„Přemístění haly pro OTV a zřízení integrovaného pracoviště OTV a ST v rámci OŘ Praha“

Vysvětlení, změny a doplnění zadávací dokumentace - Dodatek č. 2

DETAIL 1 M 1:10

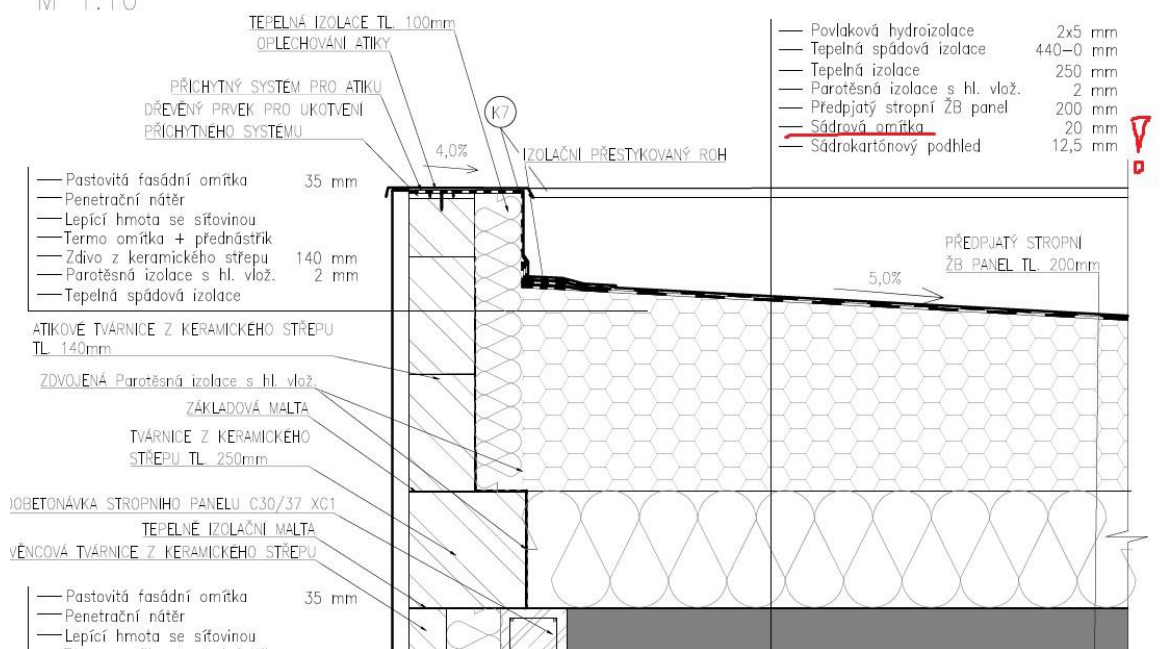
V poskytnuté zadávací dokumentaci u objektu SO_10-61-01 jsou v architektonicko – stavebním řešení detaily konstrukce. Detail č. 1 – skladba střešního pláště se sádrovou omítkou pod sádrokartonovou konstrukcí. Není tato sádrová omítka zbytečná?

Žádáme zadavatele o vysvětlení této skladby a případnou opravu.

ŽB panely ve 2NP budou bez omítnutí.

Sádkartónové podhledy budou na pohledové straně vyrovnány sádkovým tmelem bílé barvy tl. 5 mm, bez nutnosti broušení.

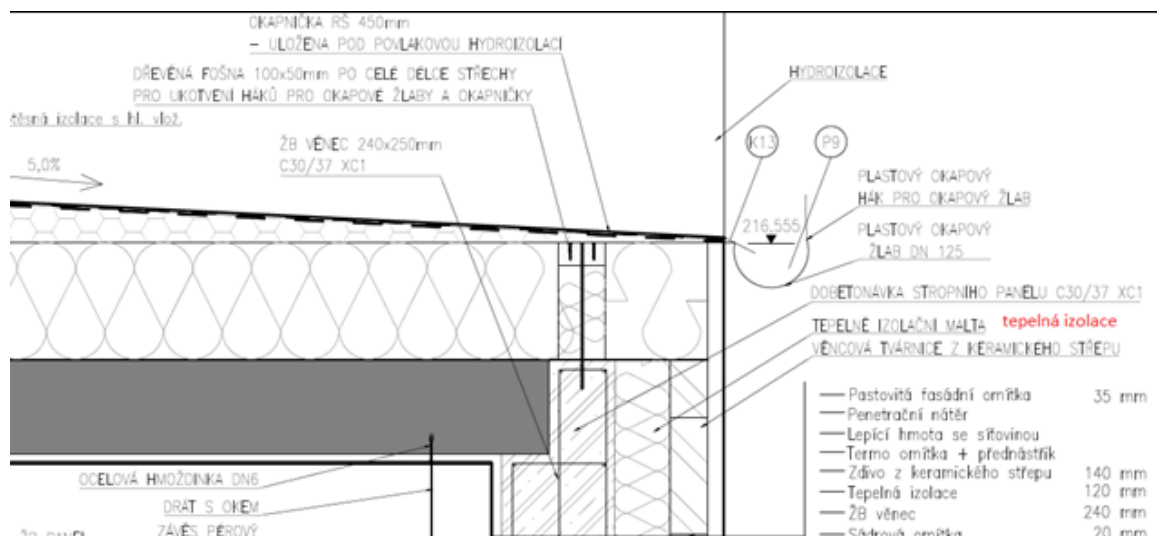
V poskytnuté zadávací dokumentaci u objektu SO_10-61-01 jsou v architektonicko – stavebním řešení detaily konstrukce. Detail č. 4 - v popisku je napsaná tepelné izolační malta, ale dle šrafů to má být tepelná izolace.

Žádáme zadavatele o vysvětlení a opravu.

Místo tepelně-izolační matly má být správný popisek – „tepelná izolace“.

V rozpočtu je uvedeno správně - tepelná izolace EPS 120 mm (Pol. kód R_120_71311 IZOLACE TEPELNÁ BĚŽNÝCH KONSTRUKCÍ PEVNÁ).

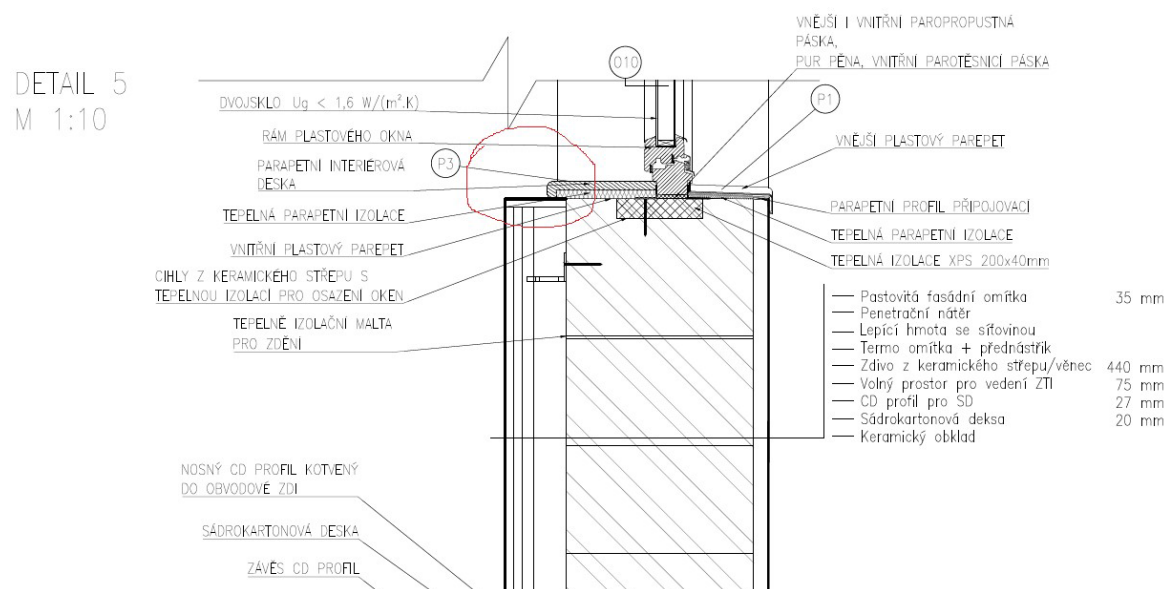
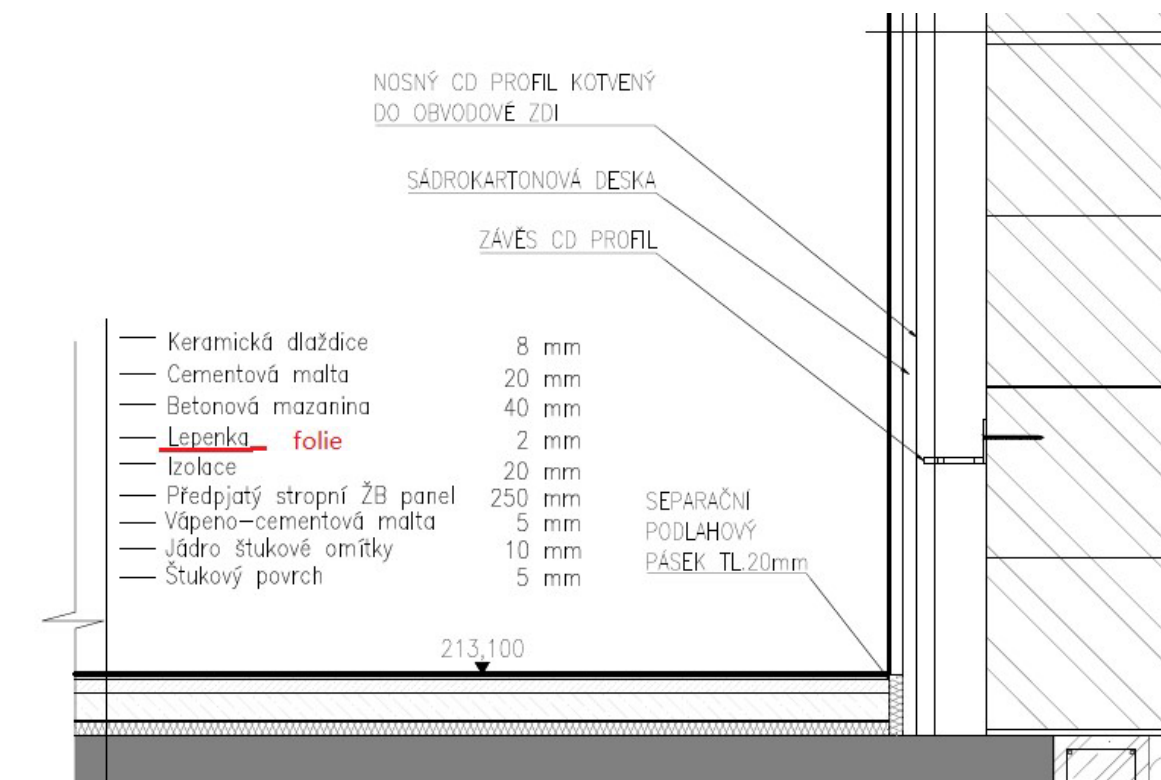
V poskytnuté zadávací dokumentaci u objektu SO_10-61-01 jsou v architektonicko – stavebním řešení detaily konstrukce. Detail č. 5 – ukončení parapetu nemůže být takto řešeno. Parapet musí být přetažen přes celou šířku zdi, aby nemohlo docházet k zatékání.

Dále u tohoto detailu č. 5 nesedí skladba stropní konstrukce. PE folie je zaměněna za lepenku. To samé u detailu č.10.

Parapet je v tomto detailu vykreslen s nevhodným měřítkem. Parapet proveďte s přesahem min 10 mm před povrch fasády. Při kontrole byla odhalena nepřesnost ve stanovení množství pro danou položku - jedná se o dva parapety v objektu OTV parapet P3 pro okno O10, 2.np, m.č. 3203, 3204, kde je parapet širší o 100 mm kvůli zakrytí instalační předstěny, tj. 0,36*1,21 m. S tímto nebylo původně počítáno. Doplněno do VV.

V tomto konkrétním detailu, skladba s keramickou dlažbou, je lepenka uvedena správně – nejedná se o chybu. PE fólie je použita v jiné skladbě.

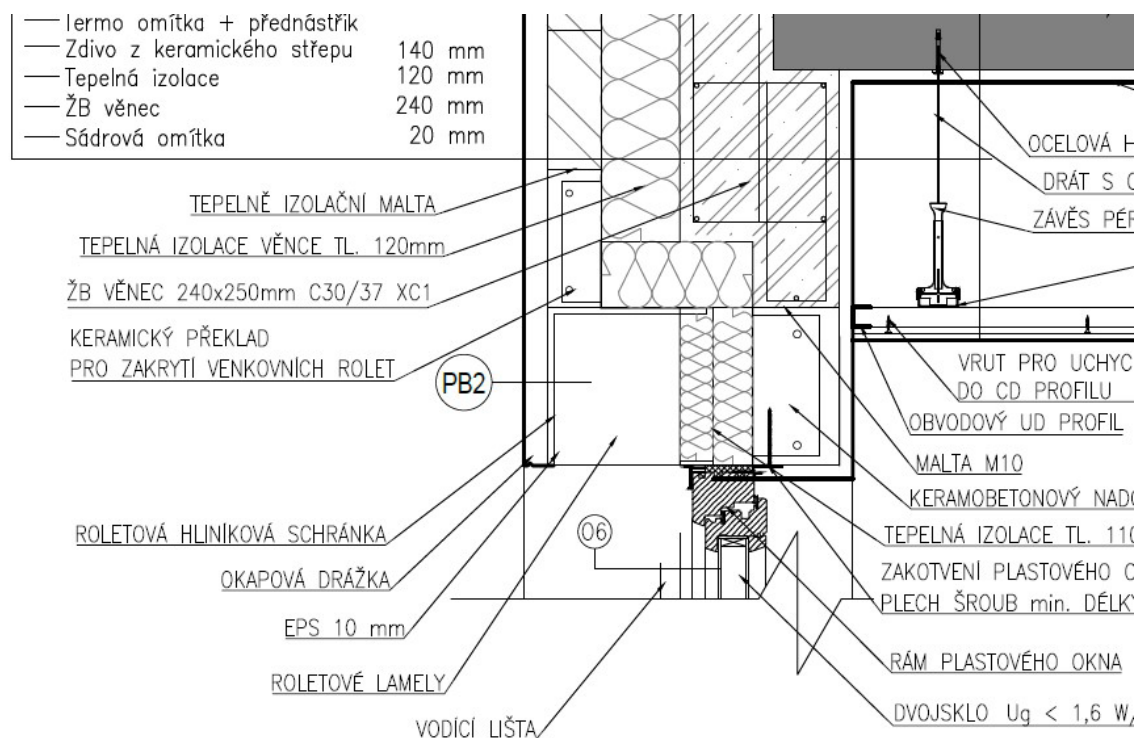
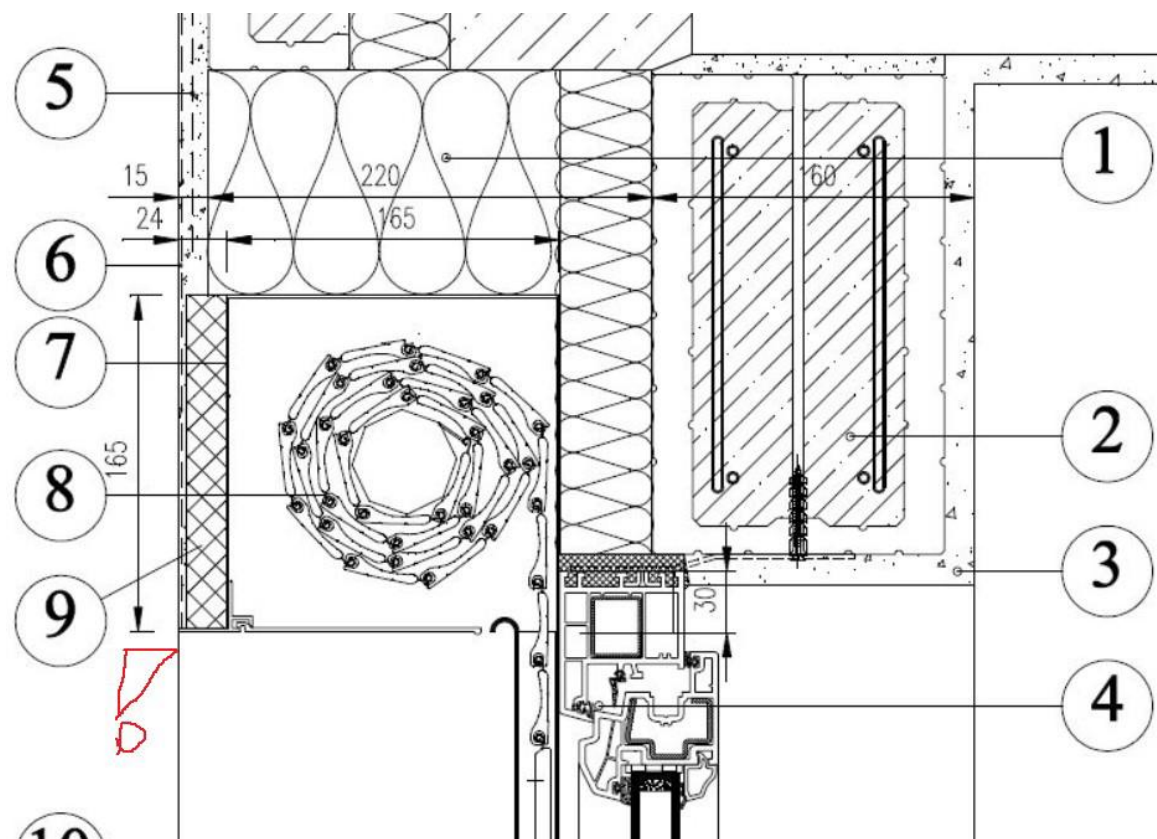
V poskytnuté zadávací dokumentaci u objektu SO_10-61-01 jsou v architektonicko – stavebním řešení detaily konstrukce. Detail č. 7 – předokenní roleta a její kastlík, na to přímo nelze nanést fasádní omítku. Musí zde být proveden zákryt z jiného materiálu. Zasíláme proto podobný detail jinak řešený, kde č. 9 je vložený prvek pro vhodné nanášení fasádní omítky.

Žádáme zadavatele o vysvětlení, opravu a doplnění výkazu výměr o tuto položku.

Projektant počítal s tím, že kastlík žaluzií bude od výrobce dodán s povrchovou úpravou umožňující omítnutí přímo, bez zakrytí (Adhezní povlak a zdrsňný povrch, tenká vrstva polystyrenu atd.). Řešení se zakrytím je samozřejmě možné, stejně jako použití kastlíku z jiného materiálu.

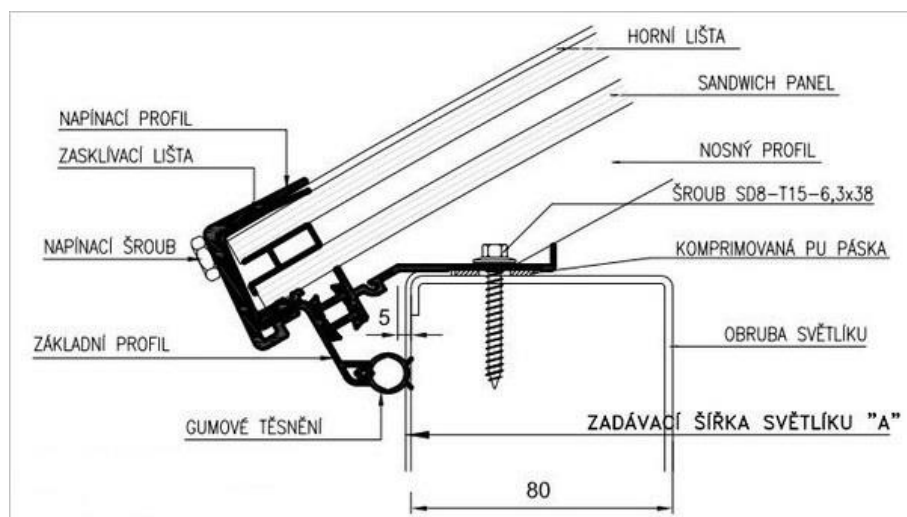
V poskytnuté zadávací dokumentaci u objektu SO_10-61-01 jsou v architektonicko – stavebním řešení detaily konstrukce. Detail č. 8 – není zřejmé, proč se vkládá nadokenní překlad a nepoužije se zde keramická věncovka?

Žádáme zadavatele o vysvětlení a opravu detailu.

Konkrétní řešení se odvíjí od vybraného dodavatele světlíků. Přerušení tepelného mostu v místě napojení na konstrukci střechy je možné řešit například podle obrázku níže. Je třeba si však uvědomit, že toto místo bude vždy systémovým tepelným mostem.

DETAIL 18
M 1:10

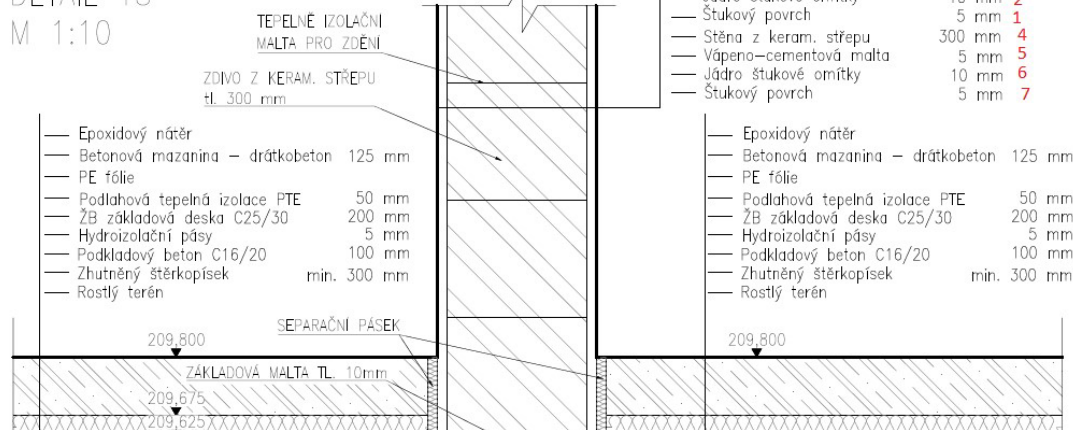
V poskytnuté zadávací dokumentaci u objektu SO_10-61-01 jsou v architektonicko – stavebním řešení detaily konstrukce. Detail č. 18 – pořadí vrstev stěny - jsou přeházené.

Žádáme zadavatele o vysvětlení a opravu.

Souhlasíme, vrstvy jsou uvedeny v detailu v nesprávném pořadí.

Správné pořadí skladby je:

- Štukový povrch
- Jádru štukové omítky
- Stěna z keramického střepu
- Vápenocementová malta
- Jádru štukové omítky
- Štukový povrch

Poznámka: Skladba konstrukce je symetrická.

DETAIL 22
M 1:10

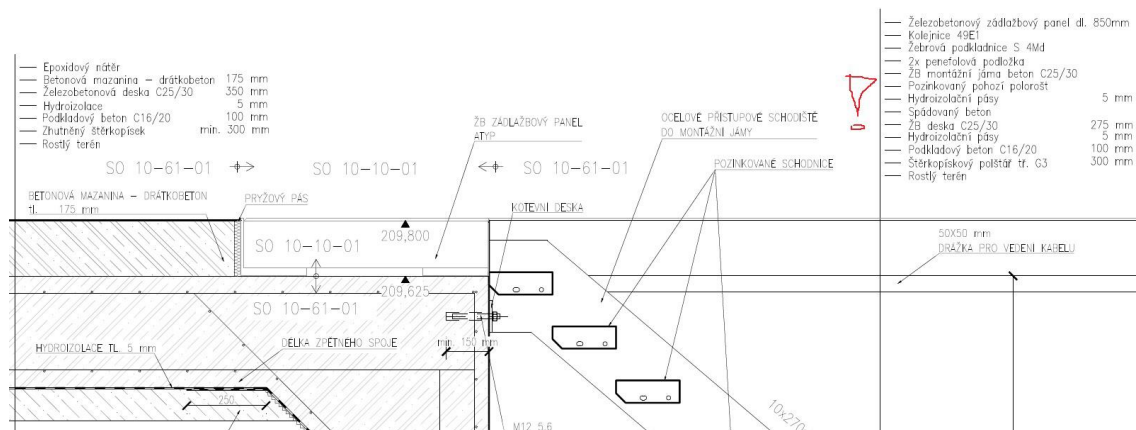
V poskytnuté zadávací dokumentaci u objektu SO_10-61-01 jsou v architektonicko – stavebním řešení detaily konstrukce. Detail č. 22 – pozinkovaný pochozí rošt je přímo položen na hydroizolačních pásích. V TZ ani ve výkazu výměr není uvedeno, že by se zde měl použít dilatační prvek. Při tomto způsobu použití se poškodí hydroizolace.

Žádáme zadavatele o vysvětlení, opravu a doplnění výkazu výměr o distanční podložky.

Jedná se o popis konstrukcí protínajících odkazovou čáru. V tomto případě jde o popis konstrukce schodiště.

Zakrytí jámy je provedeno pomocí pororoštů. Pororošty jsou uloženy na ocelové úhelníky, které jsou ukládány příčně na šířku montážní jámy a jsou přišroubovány na ozub, který vymezuje odvodňovací kanál. Konstrukce je ve VV vedena jako: „R703124 NEREZOVÝ ROŠT/LÁVKA NOSNÝ VČETNĚ UPEVNĚNÍ A PŘÍSLUŠENSTVÍ SVĚTLÉ ŠÍŘKY PŘES 800 DO 1000 MM“ a úhelníky pro uložení pororoštů jako: „709513 KONSTRUKCE OCELOVÁ Z PROFILŮ SVAŘOVANÝCH A ŠROUBOVANÝCH S POVRCHOVOU ÚPRAVOU ŽÁROVÝM ZINKOVÁNÍM + NÁTĚR“.

Hydroizolační pásy jsou navrženy pouze na dnu spádového betonu a v jímce. Pásy jsou částečně vytaženy pouze do čel montážních jam. Boky odtokového kanálu a horní hrana ozubu montážní jámy jsou ošetřeny penetračním a asfaltovým nátěrem. Upravena položka výkazu výměr v části E.2 / SO_10-61-01 / Hala, ST, OTV.

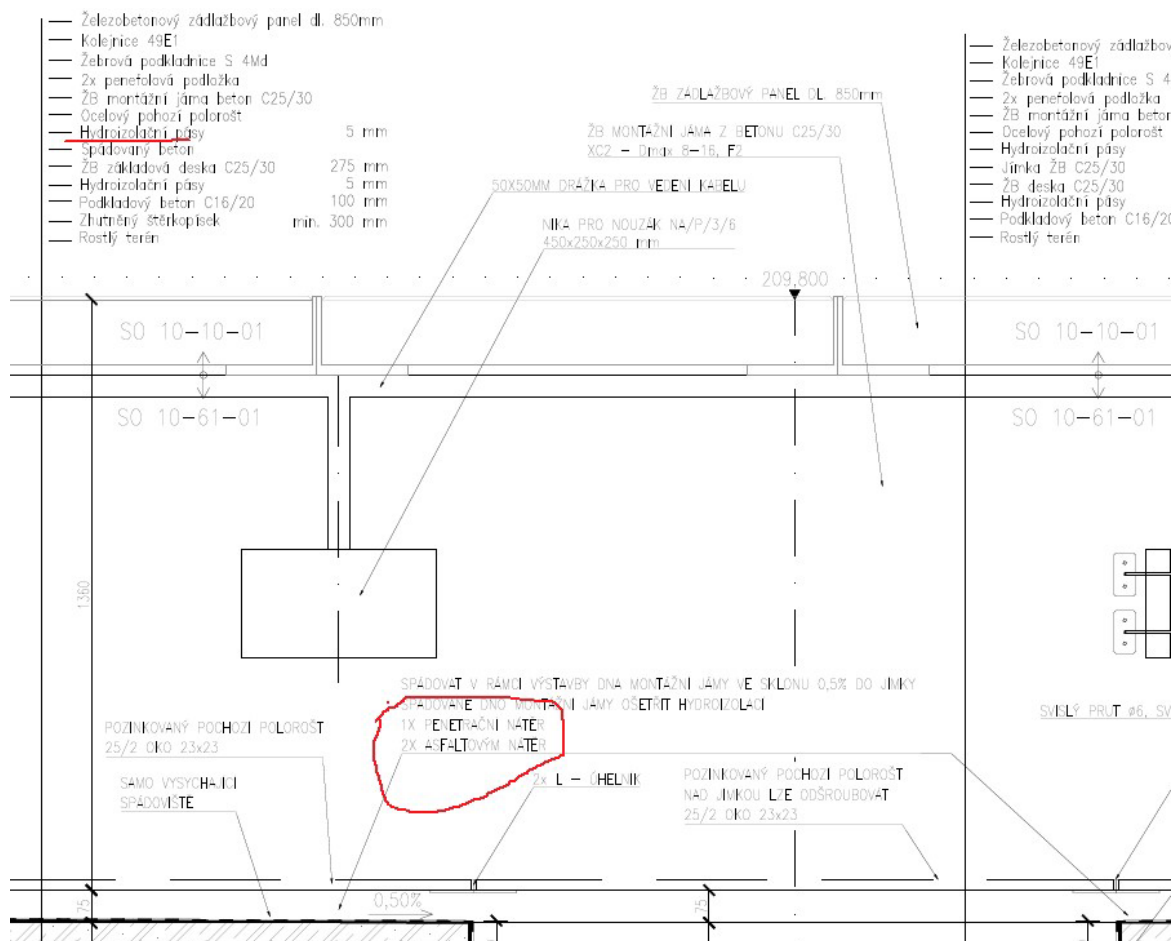
V poskytnuté zadávací dokumentaci u objektu SO_10-61-01 jsou v architektonicko – stavebním řešení detaily konstrukce. Detail č. 23 – u skladby podlahy jsou napsány hydroizolační pásy, ale u popisku je zde pouze uveden penetrační a asfaltový nátěr. Není zřejmé, co tedy platí a jak je to uvedeno ve výkazu výměr?

Žádáme zadavatele o vysvětlení, opravu a doplnění výkazu výměr.

Hydroizolační pásy jsou navrženy pouze na dnu spádového betonu a v jímce. Pásy jsou částečně vytaženy pouze do čel montážních jam. Boky odtokového kanálu a horní hrana ozubu montážní jámy jsou ošetřeny penetračním a asfaltovým nátěrem. Upravena položka výkazu výměr v části E.2 / SO_10-61-01 / Hala, ST, OTV.

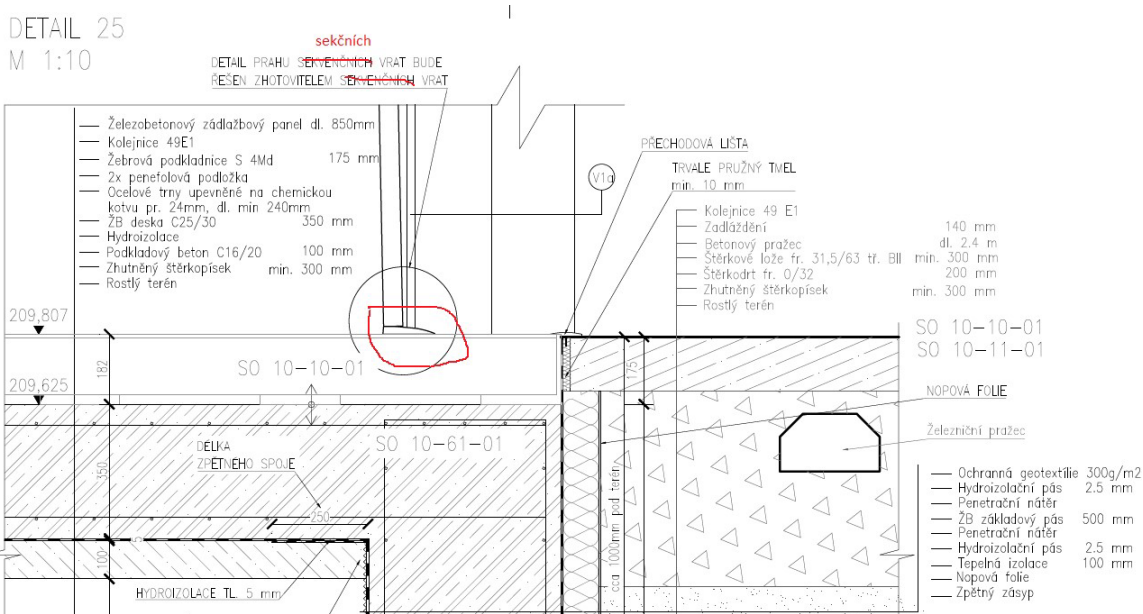
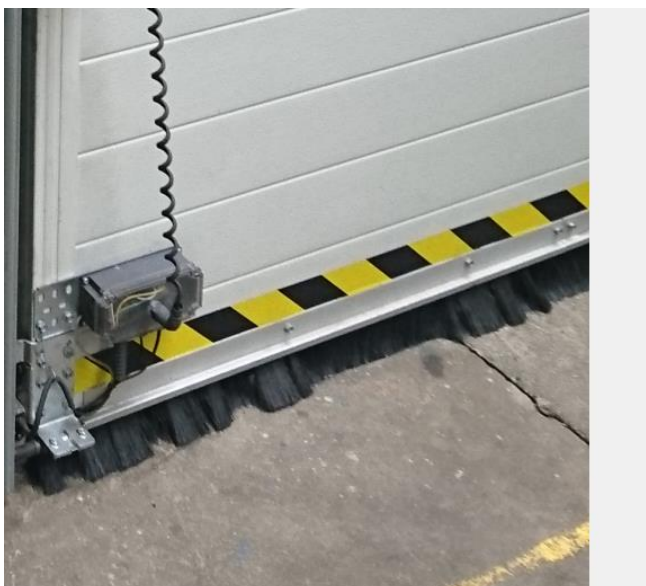
V poskytnuté zadávací dokumentaci u objektu SO_10-61-01 jsou v architektonicko – stavebním řešení detaily konstrukce. Detail č. 24 a 25 – vrata se jmenují SEKČNÍ. Ukončení sekčních vrat nad kolejemi bude problematické z důvodu utěsnění proti klimatickým vlivům, škůdcům a podobně. Sekční vrata mají rovnou spodní hranu sekce s těsnící gumou, která ale není tak velká, aby se vytvarovala dle kolejí.

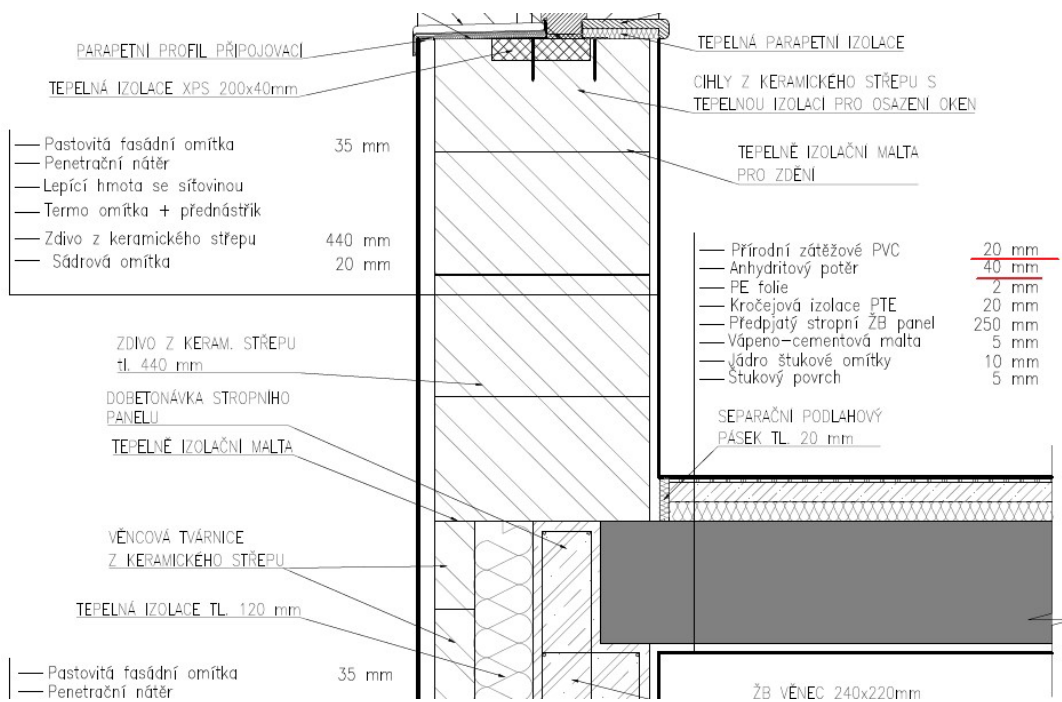
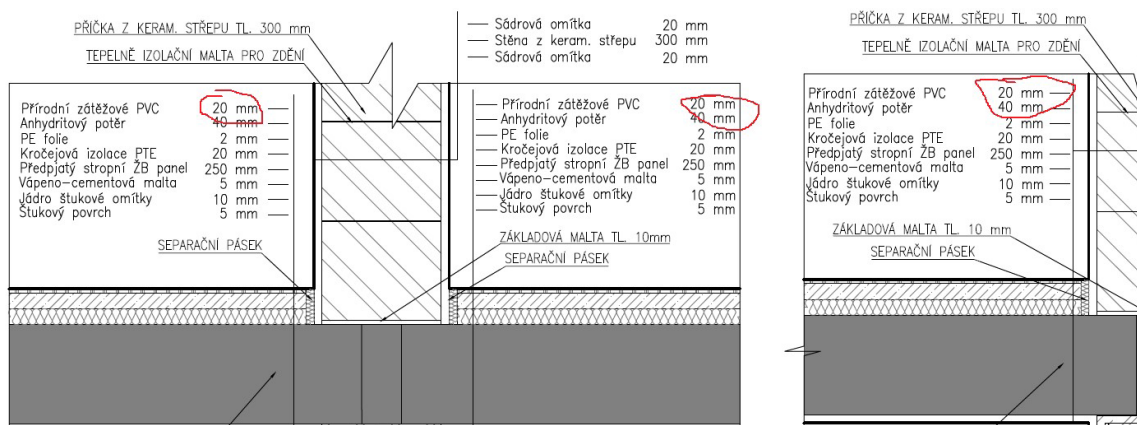
V poskytnuté zadávací dokumentaci u objektu SO_10-61-01 jsou v architektonicko – stavebním řešení detaily konstrukce. Detail č. 29, 33 a 34 – tloušťka zátěžového vinylu asi nebude 20 mm.

Žádáme zadavatele o vysvětlení a opravu.

Ano jedná se pouze o chybu v popisku detailu, která nemá dopad do množství uvedeném ve výkazu výměr u příslušných položek.

Správné řešení skladby:

Pro upřesnění byla provedena drobná úprava položky Výkazu výměr části E.2 / SO_10-61-01 / Hala, ST, OTV. V poli - Popis

Položky: 77522 PODLAHY POVLAKOVÉ Z PLASTŮ (PVC)
(doplněno v popisu PVC tl. 5 mm)
